国際予備審查報告

出願人又は代理人 の背類記号		審査報告の送付通知(様式PCT/ /416)を参照すること。			
国際出願番号 PCT/JP03/07565	国際出願日 (日.月.年) 13.06.03	優先日 (日.月.年)			
国際特許分類 (IPC) Int. Cl'	H05B33/14	,			
出願人 (氏名又は名称) 富士電機ホールディングス株式会社	·				
1. 国際予備審査機関が作成したこの	- 国際予備審査報告を法施行規則第57条	z (PCT36条) の規定に従い送付する。			
2. この国際予備審査報告は、この表	紙を含めて全部で4	ページからなる。			
	む明細書、請求の範囲及び/又は図面	告の基礎とされた及び/又はこの国際予備審 も添付されている。			
3. この国際予備審査報告は、次の内	容を含む。				
I × 国際予備審査報告の基礎	造				
Ⅱ □ 優先権					
Ⅲ					
 IV .					
V X PCT35条(2)に規定 の文献及び説明 VI ある種の引用文献	する新規性、進歩性又は産業上の利用	可能性についての見解、それを裏付けるため			
VII 国際出顧の不備	,				
Ⅷ ■際出願に対する意見	•	·			
		<u> </u>			
国際予備審査の請求書を受理した日 30.10.2003		告を作成した日 7.12.2004			
名称及びあて先		(権限のある職員) 2V 9313			
日本国特許庁 (IPEA/JP 郵便番号100-8915	Y	越河 勉			
東京都千代田区設が関三丁目4		-3581-1101 内線 3271

国際出願番号 PCT/JP03/07565

図2

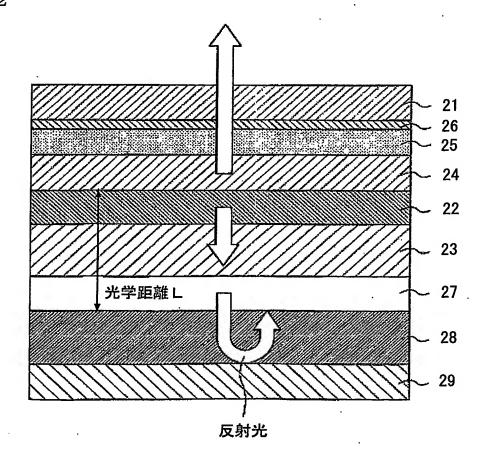
02.08.2004付けの書簡と共に提出された図面の補正により、図2における光学距離 Lの示す箇所を変更しているが、前記補正は、出願時における国際出願の開示の範囲 を越えている。 図1
